ACTA DE REUNIÓN O COMITÉ N° 459	
Hora: 3:30 pm	Fecha: 10 de agosto de 2023
Lugar:	Escuela de Formación Integral FENIX
Dependencia que Convoca:	Grupo de Asistencia Técnica
Proceso:	Protección
Objetivo:	Realizar reunión con el fin de Socializar la visita Arquitectos Sede Nacional a las Instalaciones CAE FENIX y Politécnico Luis A. Rengifo
Agenda: - Saludo, presentación de los asistentes y socialización del objetivo de la reunión a cargo de la Líder SRPA ICBF. - Socialización Estudios y Diseños Politécnico Luis A. Rengifo, a cargo de la firma contratista. - Socialización de la visita los profesionales Ruben Dario Escobar Sanchez Arquitecto de la Subdirección de Responsabilidad Penal para Adolescentes y Jonathan Piedrahita - Arquitecto del Grupo de Infraestructura inmobiliaria de la Dirección Administrativa de la Dirección General del ICBF a las Instalaciones CAE FENIX y Politécnico Luis A. Rengifo. - Intervención Delegados Entidades. - Decisiones

**CONTRATO DE CONSULTORIA N°. 1387
DEL 06 DE JULIO DE 2021**

OBJETO: CONTRATAR LA CONSULTORIA TECNICA, ADMINISTRATIVA, FINANCIERA Y AMBIENTAL, PARA LA REALIZACIÓN DE LOS ESTUDIOS Y DISEÑOS PARA LA REMODELACIÓN Y ADECUACIÓN DEL POLITECNICO L

PLANTA NIVEL 1

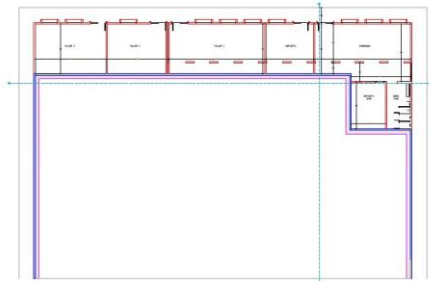
El Dr. Julian Felipe Villarreal, Supervisor de contratos de las Modalidades del SRPA, pregunta al Ingeniero si la estructura permite la separación de población.

El Ingeniero alude al Dr. Villarreal, que teniendo en cuenta las recomendaciones del Manual y orientaciones del ICBF, la infraestructura permite esta separación.

PROPUESTA DE DISEÑO ALOJAMIENTO

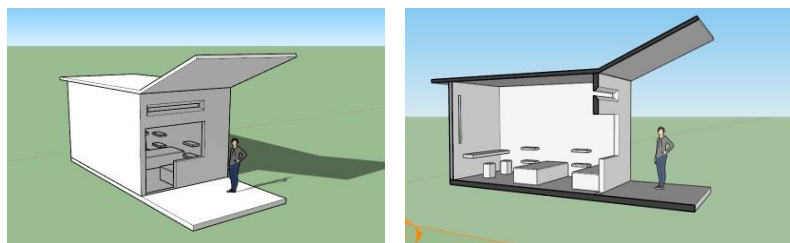
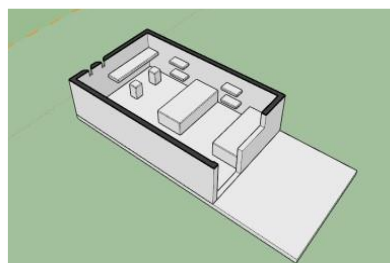
El Enlace Regional hace referencia que en anteriores reuniones y cuando se presentó los estudios y diseños del CAE, se ha manifestado que para acorde a estos diseños seri ideal 3 cupos por dormitorio, es decir actualmente presentan 2 camas y 1 escritorio, el cambio seria quitar el escritorio y adicional una cama. Lo anterior obedece a que nos daría más cupos y adicional a estos evitaría riesgos de daño antijurídico. La Líder SRPA hace referencia que el día de hoy se realizó visita a las instalaciones del Politécnico Luis a. Rengifo por parte de los Arquitectos de la Sede y en compañía de la Secretaria de Inclusión Social, Dirección de Infancia y Juventud y Los Ingenieros de la Firma contratada por la Gobernación del Tolima, por lo cual los Arquitectos de la Sede pasarán a socializarnos los resultados de la jornada.
